CCR-VIA -- COMITATO DI COORDINAMENTO REGIONALE PER LA VALUTAZIONE D'IMPATTO AMBIENTALE

Giudizio n° 3648 del 28/04/2022

Oggetto: Nuovo impianto per il recupero di rifiuti inerti non pericolosi, destinati alla produzione di rilevati, sottofondi e materiali per costruzioni stradali [R13-R5] con capacità complessiva superiore a 10 t/giorno

Tipo procedimento: Verifica di Assoggettabilità ai sensi dell'art. 19 del D.Lgs. 152/06 e ss.mm.ii.

Fig. 2: vincolo di scarpata

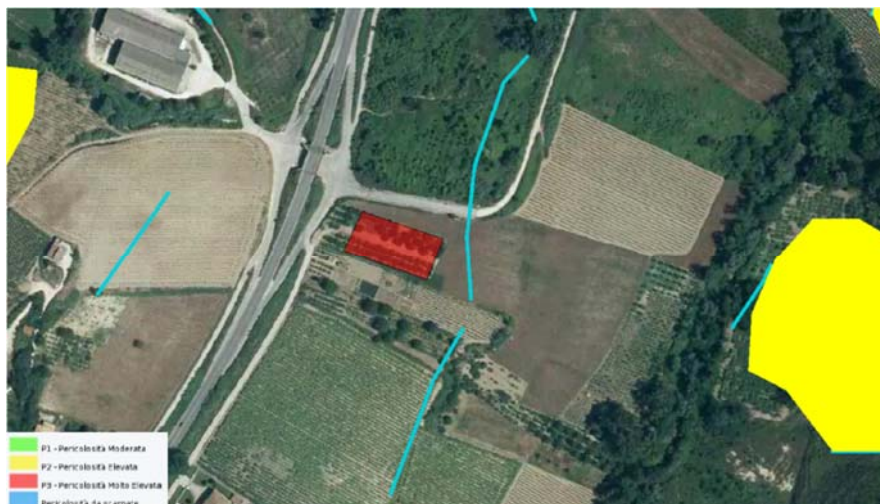
Considerato che il sito di intervento è interessato da un orlo di scarpata (Ps) di cui alla NTA del PAI, e che nel documento denominato *Relazione Geologica Preliminare* il tecnico dichiara che *"l'orlo di scarpata ivi presente, trattandosi di un orlo di erosione fluviale o torrentizia e quindi non di frana, con stato di attività inattivo, avente una pendenza massima sempre inferiore a 45°, non rientra tra le scarpate del P.A.I. e pertanto non genera né vincolo lineare Ps né tantomeno fascia di rispetto"*;

Nel documento denominato *Relazione Geologica Preliminare*, il tecnico dichiara che a seguito dell'effettuazione di un *rilievo piano altimetrico dello stato di fatto*, datata 30.12.2021, è emerso che *“l'orlo di scarpata ivi presente, trattandosi di un orlo di erosione fluviale o torrentizia e quindi non di frana, con stato di attività inattivo, avente una pendenza massima sempre inferiore a 45°, non rientra tra le scarpate del P.A.I. e pertanto non genera né vincolo lineare Ps né tantomeno fascia di rispetto”*.

Nella relazione geologica sopra richiamata il tecnico dichiara che *tale orlo di scarpata, dal rilievo di campagna e dall'anamnesi storica tramite l'attenta osservazione delle immagini aereofotogrammetriche satellitare, risulta traslato verso oriente tramite una serie di movimentazione e accumuli di terreno.*

- Trasmissione degli atti comunali di conclusione della procedura di trasposizione delle scarpate morfologiche del PAI, ai sensi dell'art. 20, comma 1, delle relative Norme di attuazione. Come previsto dalla vigente circolare prot. RA/132630 del 19.05.2015 del Commissario Liquidatore dell'Autorità di Bacino Regionale dell'Abruzzo, la procedura si conclude con Deliberazione di Consiglio Comunale.

Fig. 4: ubicazione punti di misura

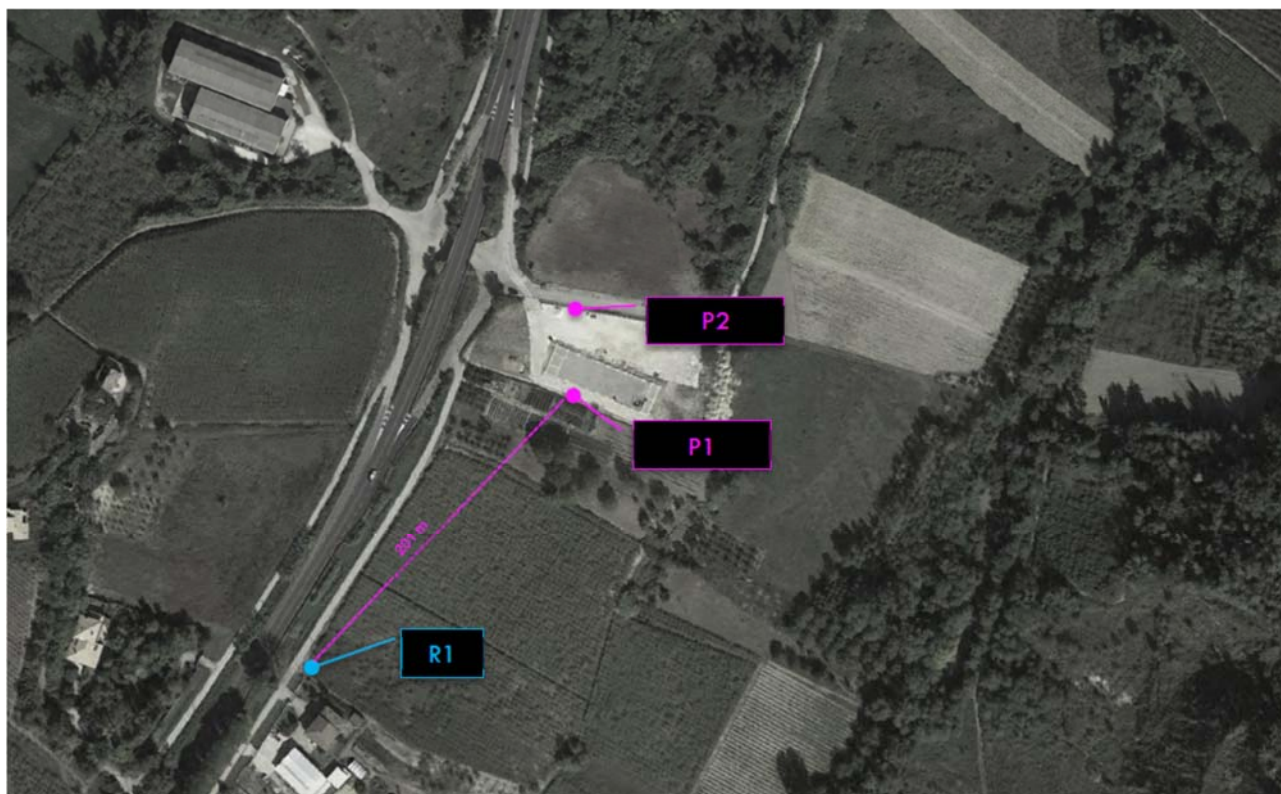
Considerato che il documento di valutazione di impatto acustico presenta alcune imprecisioni;

Considerato che la classe acustica più appropriata per il ricettore abitativo più prossimo è la III e non la IV;

- Revisionare la relazione di impatto acustico:
 - proponendo la possibile classe acustica per la stessa area in cui si installerà la Ditta, nonché per l'area occupata da un altro ricettore, che deve essere considerato nello studio di impatto acustico, collocato ad ovest dello stabilimento, presumibilmente costituito da un altro stabilimento produttivo;

- sommando logaritmicamente, in riferimento al livello differenziale, il livello di rumore immesso dalle nuove sorgenti (56,0 dBA) al residuo preesistente (57,6 dBA);
